Provincia di Biella

VERBALE DI RIUNIONE CONGIUNTA

19.04.2024

**IMPIANTO PER LA PRODUZIONE DI ENERGIA ELETTRICA E TERMICA MEDIANTE
 COMBUSTIONE DI RIFIUTI SPECIALI NON PERICOLOSI IN COMUNE DI CAVAGLIÀ (BI)**

le percentuali di rifiuti conferibili per singolo quadrante

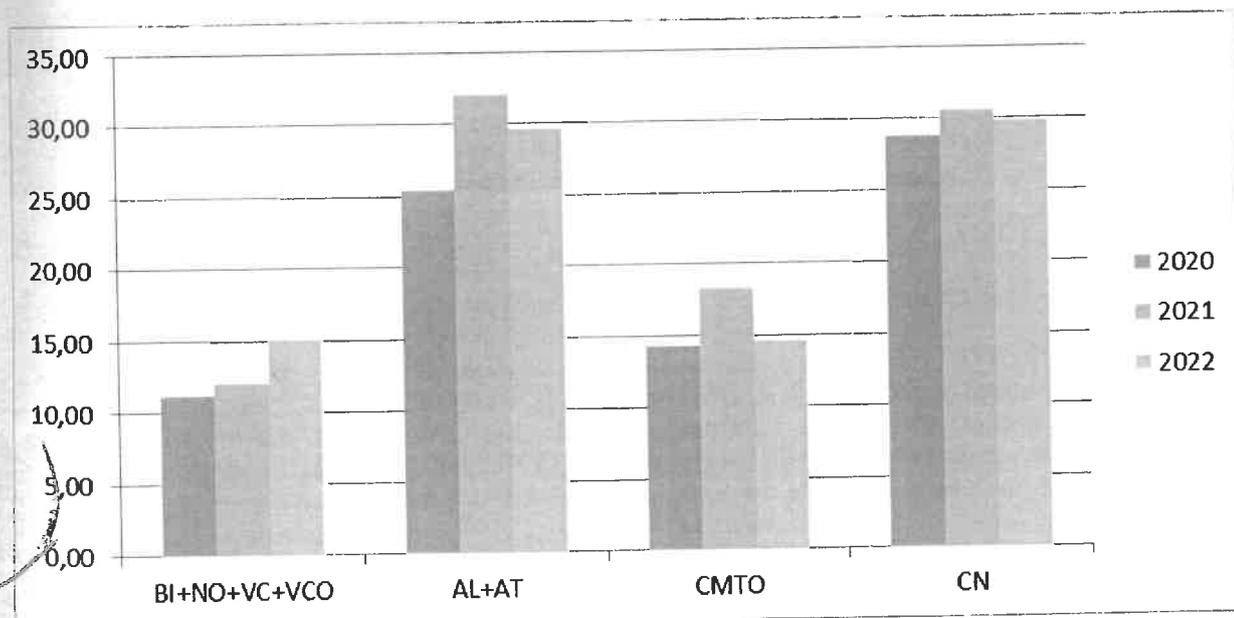
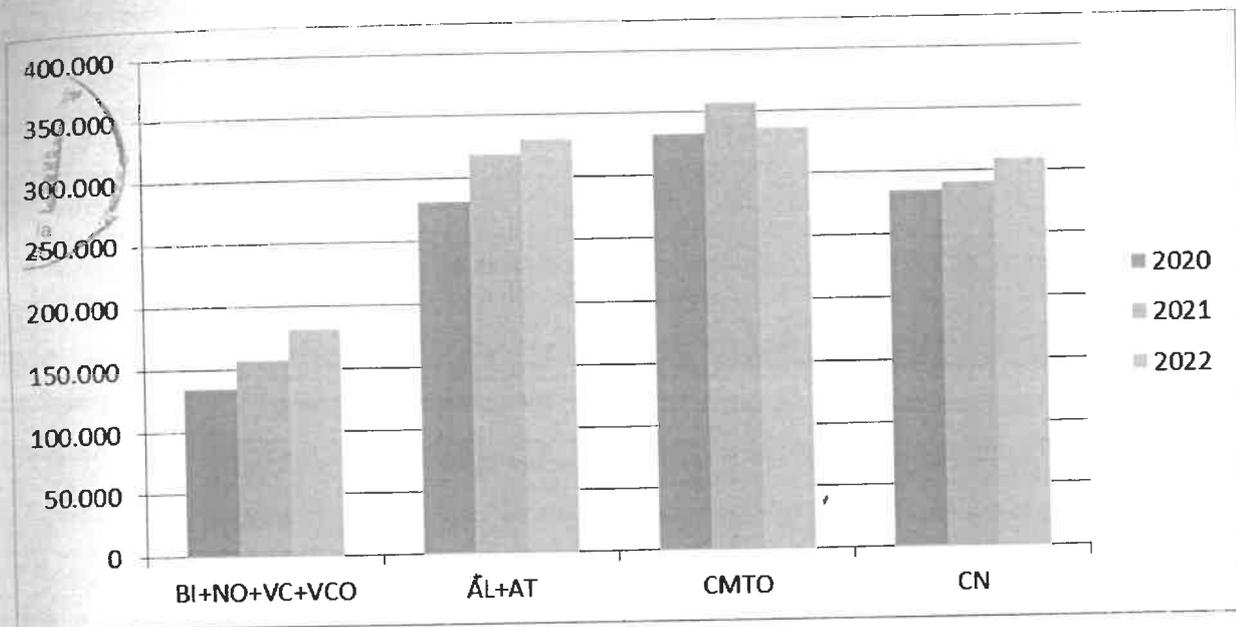
Dall'esame di quest'ultima tabella e del relativo istogramma, basato sulle tipologie di rifiuto contenute nella richiesta in esame, emerge chiaramente come il bacino di approvvigionamento potenziale dell'impianto non sia affatto rappresentato dal quadrante Nord-Est come affermato dal proponente, il quale peraltro vista la prossimità con la Regione Lombardia già destina parte dei rifiuti speciali prodotti in quest'ultima. L'istogramma evidenzia la prevalenza di rifiuti prodotti da impianti di trattamento presenti nelle Province di AL-AT, TO, CN, ciascuna dell'ordine o superiore alle 300.000 t/a, che avrebbe dovuto indirizzare la scelta localizzativa di un impianto che si candida a trattare tali tipologie di rifiuti, nella logica di "macroarea" fatta propria dal proponente, in un'area posta nella zona centro - meridionale del Piemonte, allo scopo di porsi nelle condizioni di ridurre per quanto possibile la movimentazione dei rifiuti.

Figura 2 - Rifiuti speciali non pericolosi* prodotti per provincia (migliaia t/a) - anni 2015-2020

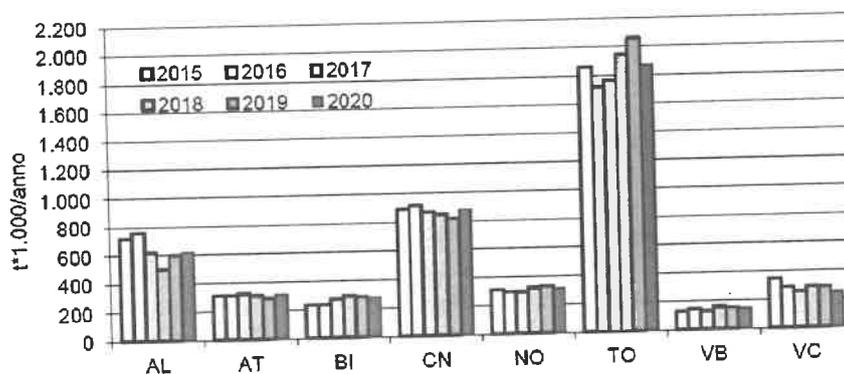
- III. *A 14 Distribuzione dell'impiantistica sul territorio - La presenza di impianti di smaltimento dovrebbe essere distribuita sul territorio in modo da assicurare una garanzia dei carichi di smaltimento. Criterio penalizzante.* L'indicazione fornita dal proponente non è condivisibile, in quanto il criterio ha l'obiettivo di valutare la distribuzione degli impianti di smaltimento sul territorio, in modo da assicurare una garanzia dei carichi di smaltimento. Il proponente non risponde a questa richiesta, ma valuta l'impianto soltanto in considerazione delle caratteristiche dell'area industriale in cui andrebbe inserito. L'O.T.+C.T. ritiene che sia invece necessario, da parte del proponente, effettuare una valutazione sulla distribuzione degli impianti di trattamento/smaltimento sul territorio regionale, anche in rapporto alle aree di produzione dei rifiuti speciali non pericolosi. Il P.R.R.S. e gli aggiornamenti riportati nel Report rifiuti speciali 2022 dell'A.R.P.A. Piemonte (dati relativi all'anno 2020 - Figura 2, riportata di seguito) indicano che in Regione Piemonte la produzione di rifiuti speciali non pericolosi è dislocata in aree che non sono in prossimità del sito di Cavaglià, come indicato nel grafico sottoriportato.

Punto A - Variante locale dell'elettrodotto per bypassare il bosco:

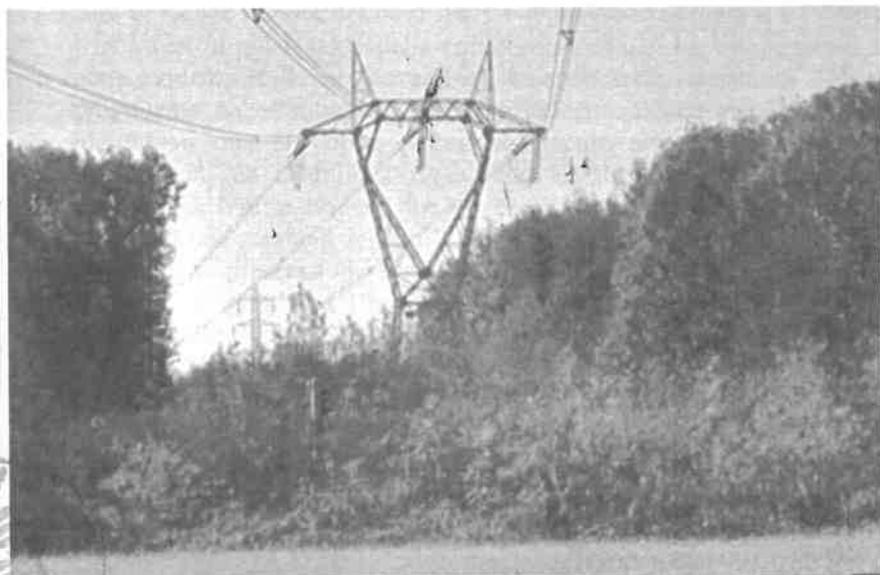
- A. Definisca una variante locale dell'elettrodotto per bypassare la porzione terminale del bosco a sudovest che risulta la più pregevole tenendo anche conto di quanto indicato al paragrafo a) al Titolo I in merito alle interferenze con il progetto "Open Piemonte";
- B. Individui, nella rivisitazione dello studio modellistico, il dato della concentrazione degli inquinanti al suolo in corrispondenza di questo punto.

Il tracciato dell'elettrodotto in AT a 220 kV è stato spostato verso Nord riducendo le superfici interne del bosco interferite ed evitando il nucleo boscato di pregio. Viene interessata una porzione di minore valore naturalistico, principalmente costituita da un robinieto degradato.

Figura 2: Estratto Planimetria generale di intervento (Tav. 6, Elaborato CAVP09O10000LDA0800601, Febbraio 2024)

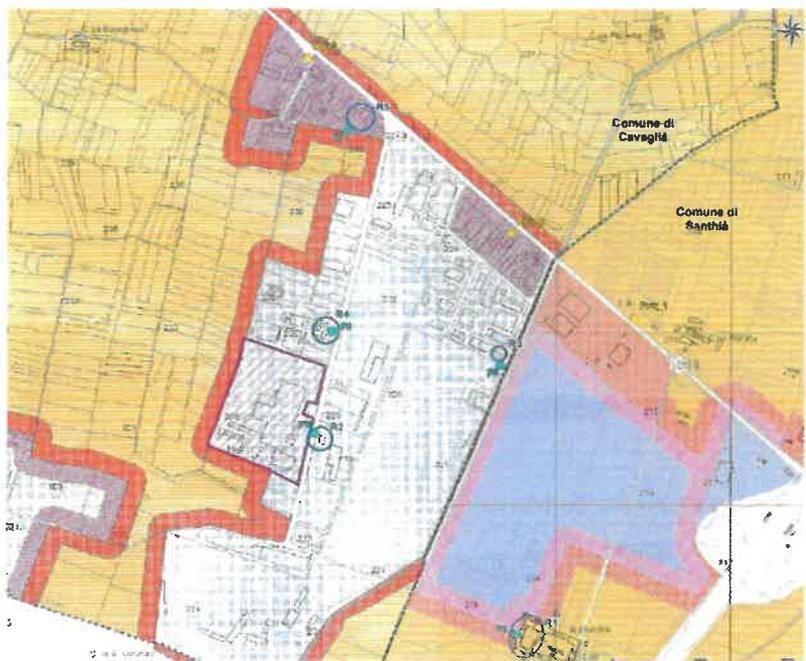
In figura 2 in allegato si riproduce la "Planimetria generale di intervento".
